Verlag Open Klankbordgroep Project Gent Sint-Pieters, 14 december 2020

Agenda: bespreking van 2 casussen (K. Mathildeplein en K. Astridlaan) in het kader van de actualisatie van het masterplan publieke ruimte voor het Project Gent Sint-Pieters (PGSP)

Variant 1:

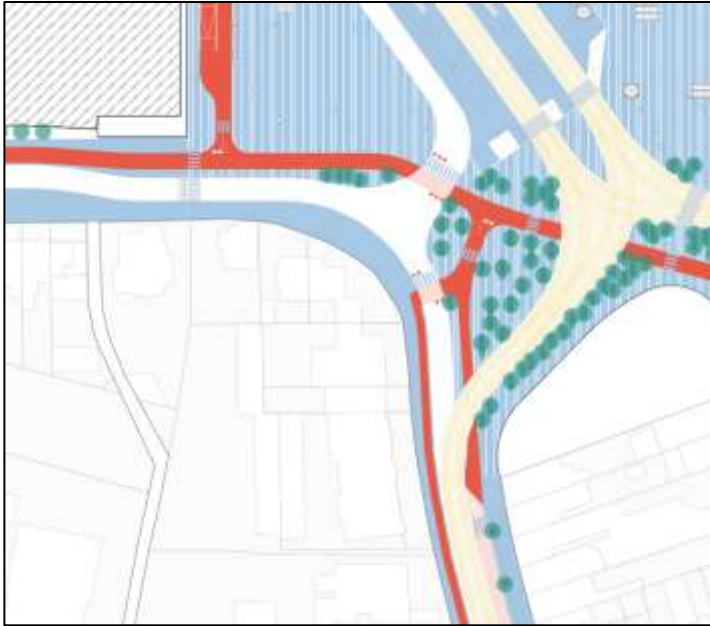
- Men heeft meerdere opmerkingen over het kruispunt van de Sint-Denijslaan en de Voskenslaan bij variant 1:
 - Men veronderstelt dat fietsers uit de Sint-Denijslaan of de fototunnel die naar de Voskenslaan willen fietsen toch zullen oversteken aan de fototunnel in plaats van door te rijden tot de oversteek op het K. Mathildeplein.

- Fietsers die uit de fototunnel komen, zouden voorrang moeten krijgen op de oost-west fietsroute en ter hoogte van de fototunnel moeten kunnen oversteken. Dit zou ervoor zorgen dat auto's die van de Sint-Denijslaan richting Voskenslaan rijden, dienen te stoppen voor ze het plein oprijden.

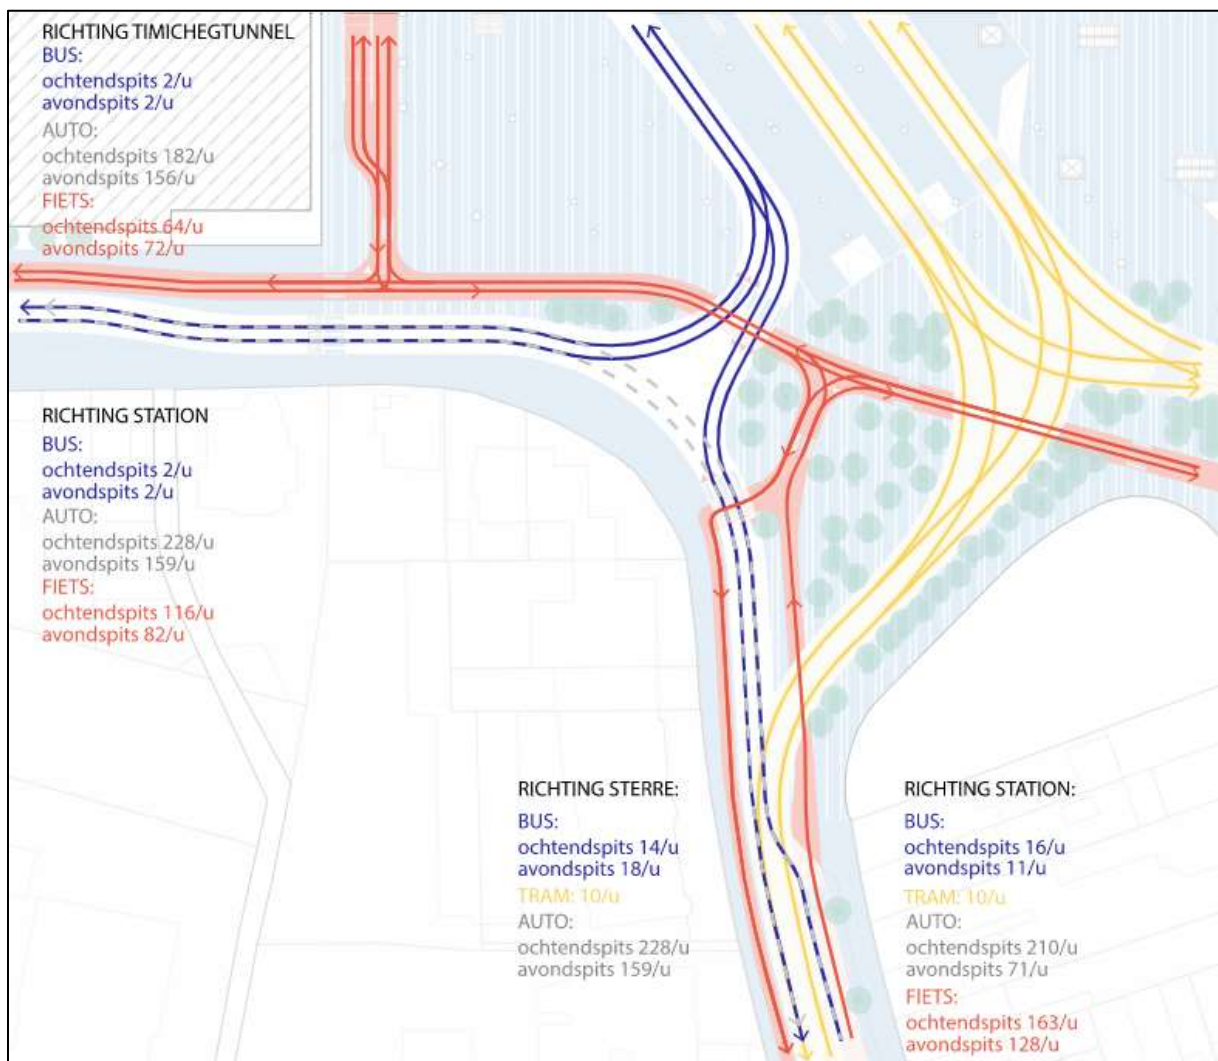
- Niettegenstaande er in de huidige situatie teveel gemotoriseerd verkeer in de Voskenslaan en in de Sint-Denijslaan rijdt om er een veilige fietsstraat te kunnen inrichten, vindt men dat toch voor een fietsstraat moet worden gekozen. Men veronderstelt dat een fietsstraat meer fietsers zou aantrekken en dat gemengd verkeer ervoor zal zorgen dat gemotoriseerd verkeer trager zal (moeten) rijden.

- *Bemerking ontwerp bureau: Het klopt dat goede fietsinfrastructuur extra fietsers aantrekt maar de bussen zullen er wel blijven rijden.*
 - Men veronderstelt dat het aantal bussen in de Voskenslaan zal dalen eens de busbundel 7 wordt vertramd.

- *Bemerking studiebureau: De frequentie van 18 bussen/uur is de huidige lijnvoering. De vertramming van busbundel 7 is op dit moment enkel voorzien aan de noordzijde. In de komende jaren zal het aantal bussen vergelijkbaar zijn met het huidige aantal. Wanneer ook de zuidzijde wordt vertramd, zal het aantal dalen tot 10/12 bussen.*
